AUTO Nº

POR MEDIO DEL CUAL SE FORMULAN UNOS REQUERIMIENTOS Y SE ADOPTAN OTRAS DETERMINACIONES

LA DIRECTORA DE LA REGIONAL VALLES DE SAN NICOLÁS DE LA CORPORACIÓN AUTÓNOMA REGIONAL DE LAS CUENCAS DE LOS RIOS NEGRO Y NARE "CORNARE".
En uso de sus atribuciones legales y delegatarias y en especial las previstas en el Decreto Ley 2811 de 1974, en la Ley 99 de 1993 y el Decreto Compilatorio 1076 de 2015 y,

Foto 3. Tanque 1 de almacenamiento

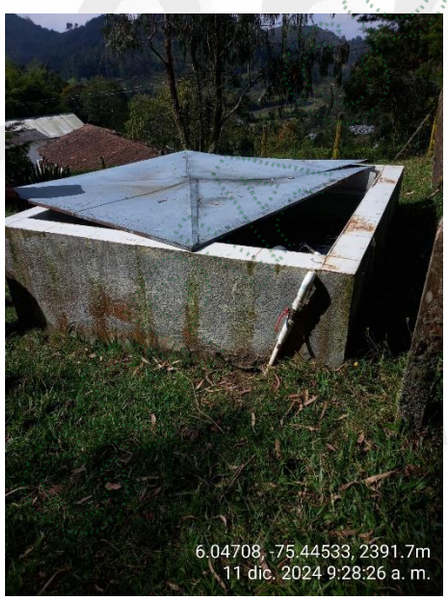
- Tanque 1:

Ubicación: Latitud 6° 2’ 49.776” N, Longitud -75° 26’ 43.008” O, Altitud 2392 msnm.
Características: Antiguo, construido en mampostería. Presenta filtraciones y carece de flotador, lo que provoca que el excedente de agua se vierta a campo abierto.
Conexión: Una manguera de ½” conduce agua desde este tanque al Tanque 2.
Se llevó a cabo un aforo volumétrico en la tubería de ½” que transporta agua desde el punto de captación hacia el tanque. Los resultados muestran un caudal de 0,1674 L/s, el cual excede el valor autorizado por la Resolución 131-0417-2015 del 30 de junio de 2015, que establece un límite de 0,0149 L/s.

1. Repare o deshabilite el tanque localizado en las coordenadas latitud 6°2'49.776" N, longitud -75°26'43.008" O, a una altitud de 2392 msnm, que presenta filtraciones, carece de un dispositivo de control de flujo, y el excedente de agua no retorna a la fuente.
2. Ajuste la obra de captación y control para que garantice la conservación del caudal ecológico, equivalente al menos al 25% del caudal del nacimiento denominado "Limalu", y que los excedentes sean conducidos mediante tubería hacia la misma fuente, con el fin de prevenir riesgos de erosión del suelo.
